# Gemeinde Ostbevern – vorhabenbezogener Bebauungsplan Nr. 64 „Energiepark Hülseide“

Übersicht über die Stellungnahmen und vorläufige Abwägungsvorschläge

Prüfung der von den Behörden und sonstigen Trägern öffentlicher Belange gemäß § 4(1) BauGB vorgebrachten Stellungnahmen und der von der Öffentlichkeit gemäß § 3(1) BauGB vorgebrachten Anregungen

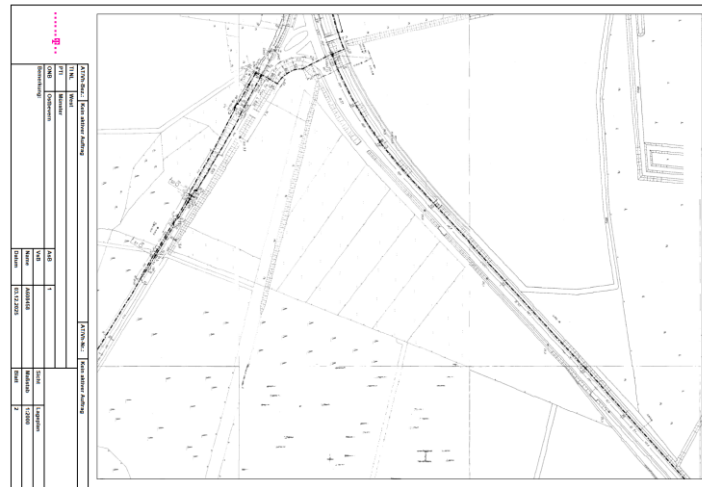
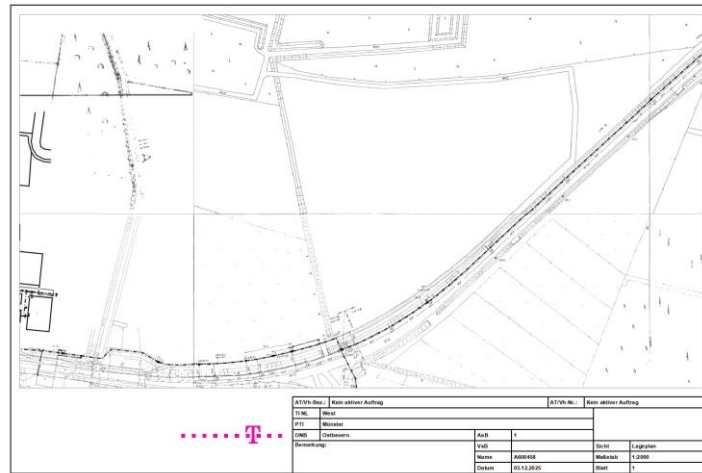
| 4 | Bezirksregierung Münster,<br>Dezernat 33<br>09.12.2025 | <p>Wir vertreten die Belange Flurbereinigung, Agrarstruktur und allgemeine Landeskultur.</p> <p>Aus Sicht der allgemeinen Landeskultur, die das Potenzial der Kulturlandschaft zu ökonomischen und ökologischen Zwecken meint, lehnen wir die Errichtung von Freiflächen-Photovoltaikanlagen auf landwirtschaftlich genutzten Flächen ab.</p> <p>Sollten die betroffenen Flächen im Verhältnis zu allen Flächen im Gemeindegebiet der Gemeinde Ostbevern mittel- oder hochwertig sein, sollte sie als landwirtschaftlich genutzte Fläche erhalten bleiben.</p> | <p>Da landwirtschaftliche Nutzflächen für einen längeren Zeitraum der bisherigen Ackernutzung entzogen werden, ist der Tenor der Stellungnahme aus Sicht der Bezirksregierung Münster nachvollziehbar. Es ist jedoch zu bedenken, dass die im Rahmen der vorliegenden Planung ermöglichten baulichen Maßnahmen für die Freiflächen PV-Anlage vollständig reversibel sind und dass sich die Versiegelungen nur auf kleine Teilbereiche des Plangebiets beziehen (gilt auch für den Standort der Windenergieanlage).</p> <p>Den <b>Anregungen und Bedenken</b> wird nicht gefolgt, das Planvorhaben soll weiterverfolgt werden.</p> <p>Ein weiterer Ausbau der erneuerbaren Energie ist unumgänglich, um die energiepolitischen Ziele der Gemeinde Ostbevern zu erreichen. Der Ausbau der Wind- und Sonnenenergie wird für sinnvoll gehalten, um unterschiedliche Technologien für die Energieerzeugung zu nutzen.</p> <p>Gemäß der Darstellung im Onlineportal TIM-Online NRW liegt die Bodenzahl auf dem weitaus überwiegenden Teil des Plangebiets zwischen 20 und 29, die Ackerzahl zwischen 21 und 29; ein kleinerer, eng umgrenzter Bereich im Westen des Teilgeltungsbereichs I weist eine Boden-/Ackerzahl von 34 auf. Die Flächen im Umfeld der überplanten Fläche weisen i. W. ähnliche Wertigkeiten mit stellenweise geringfügigen Abweichung nach oben auf.</p> <p>Da Ostbevern nicht über gewerbliche oder militärische Konversionsflächen verfügt, kann ein Ausbau der erneuerbaren Energien nur durch die Inanspruchnahme weniger wertvoller land-</p> |

|   |   |  | <p>wirtschaftlicher Nutzflächen gelingen. Diesbezüglich wird nochmals auf die Zielsetzung der vorliegenden Planung verwiesen.</p> <p>Letztlich ist die hier vorgesehene energetische Nutzung der Flächen eine bewusste Entscheidung des Flächeneigentümers/Landwirts. Gerade in Dürre Jahren wie zwischen 2018 und 2022 können Anlagen zur Erzeugung regenerativer Energien eine zusätzliche Einnahmequelle für die Landwirte darstellen, die Ertragsausfälle durch Trockenheit zumindest teilweise kompensieren kann. Darüber hinaus beschränken sich die versiegelten Bereiche vorliegend auf das Fundament der Windenergieanlage sowie die Standorte der Batteriespeicher, Trafoanlagen und Wechselrichter. Die Wege werden mit einer sog. wasser gebundenen Decke ausgeführt, die Unterkonstruktionen der Modulflächen werden in den Boden gerammt. Beide Anlagen zur Erzeugung regenerativer Energien sind als temporäre Nutzung ausgelegt und vollständig reversibel.</p> <p>Für den Bau einer Photovoltaik-Freiflächenanlage geeignete gewerbliche oder militärischen Konversionsflächen sind im Gemeindegebiet nicht vorhanden.</p> |
